Datum: 27.08.2026

Unser Zeichen
VIE-455/20

Betreff 67. Änderung des Flächennutzungsplans und Bebauungsplan Elm-128 „Solarpark Elmpt“

Abbildung 1: Karte mit Standort des Solarparks mit einer Gesamtfläche von 16 ha.

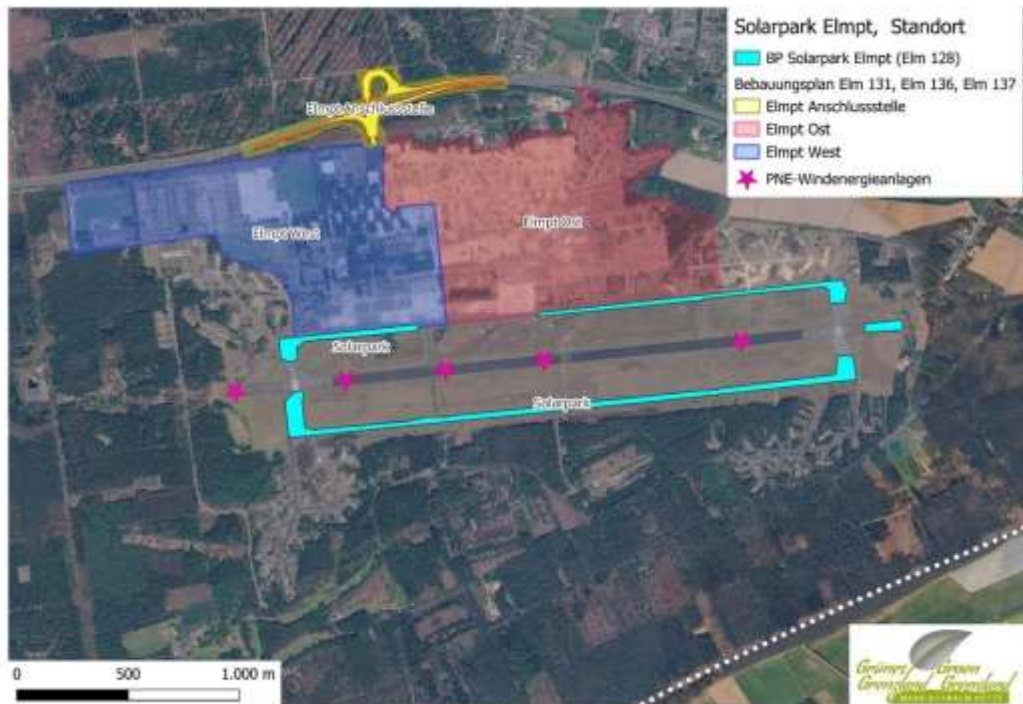
Mit Elm-131 (Javelin Park Ost), Elm-137 (Javelin Park West), Elm-136 (Knotenpunkt), dem Windpark Elmpt und nun auch Elm-128 (Solarpark Elmpt) entsteht ein Cluster großflächiger technischer Infrastruktur in einem ökologisch zusammenhängenden, wertvollen Gebiet. Die Gemeinde behandelt diese Planungen getrennt voneinander, ohne eine ganzheitliche Bewertung der gemeinsamen Auswirkungen auf Natura 2000

und die Landschaft vorzunehmen. Auf den nachstehenden Karten 1 und 2 wird dieser Zusammenhang deutlich.

Abb.4. Brutpaare der Feldlerche mit Stördistanz (75-m-Kreise) in der Nähe des Parks

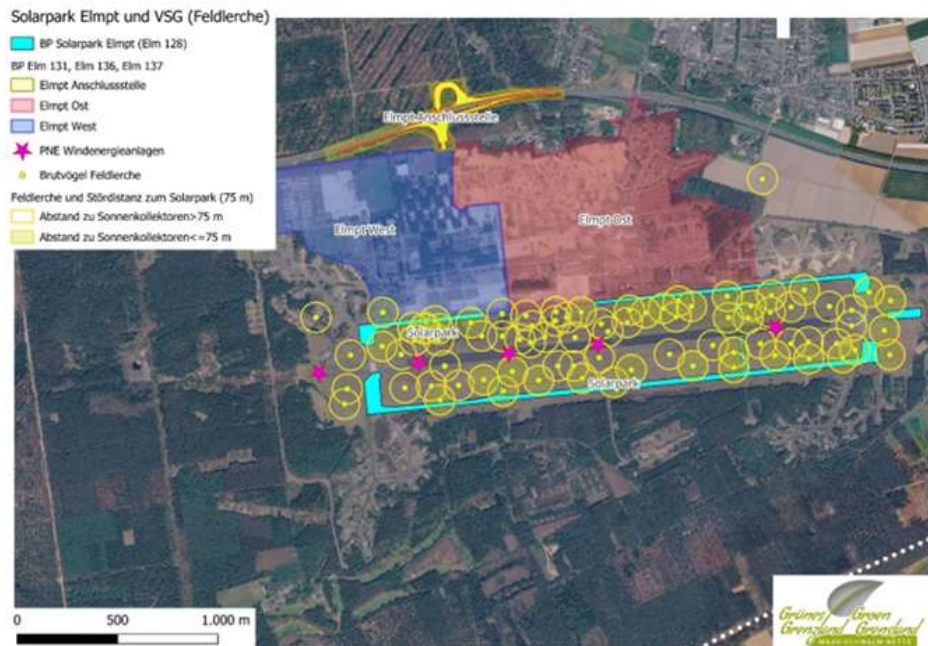
Auf der Grundlage dieses Kulisseneffekts haben Trautner et al. (2023) für die Feldlerche eine planare (horizontal auf der Karte gemessene) Stördistanz von 75 Metern um bodengebundene Solarparks festgelegt. Innerhalb dieser 75 Meter breiten Zone außerhalb der Projektgrenzen tritt eine belegte Reduktion der Revierdichte von bis zu 50 % auf.

Da die Natura 2000-Verträglichkeitsprüfung selbst explizit feststellt, dass sich mehrere aktive Brutreviere in den mageren Grasländern in nur etwa 25 Metern Entfernung zu den geplanten Modulen befinden, wird die wissenschaftlich belegte Stördistanz von 75 Metern im vorliegenden Fall erheblich unterschritten. Dies wird auch durch Abbildung 4

bestätigt, aus der hervorgeht, dass ein erheblicher Teil der Gesamtpopulation innerhalb dieser Stördistanz brütet.

Abb. 5. Brutpaare der Heidelerche mit Nahrungsbereichen (200m-Kreise)

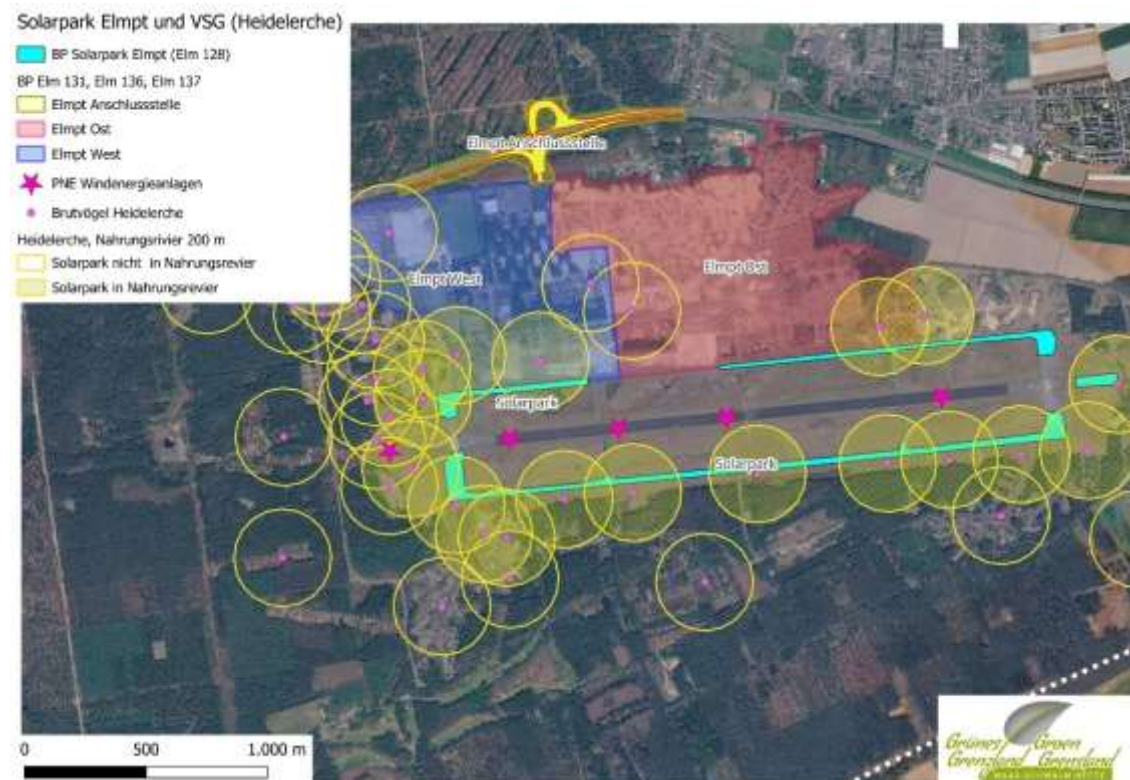
- Verwechslung von Aktionsraum mit Nahrungsgebiet: Der Bericht stellt fest, dass die Heidelerche nur einen Aktionsraum von 4 ha habe. Dies verkennt, dass der Aktionsraum (das Brutrevier) nicht dem benötigten Gesamtnahrungsgebiet entspricht. Da die Nahrungsflugdistanz bis zu 200 m betragen kann, kann das Nahrungsgebiet somit gut 12 ha umfassen, siehe Abbildung 5.

Die Heidelerche ist ein Vogel, der für seine Nahrungsversorgung von einem Mosaik aus offenen, sandigen und vegetationsarmen Stellen in der Umgebung seines Brutreviers abhängig ist. Untersuchungen zeigen, dass sich geeignetes Nahrungshabitat vorzugsweise innerhalb von etwa 45 m von Waldrändern befinden sollte. Dies impliziert, dass die Art für ihre Nahrungsversorgung sehr wohl auf ein funktionales Netzwerk offener Stellen in der unmittelbaren Umgebung angewiesen ist.
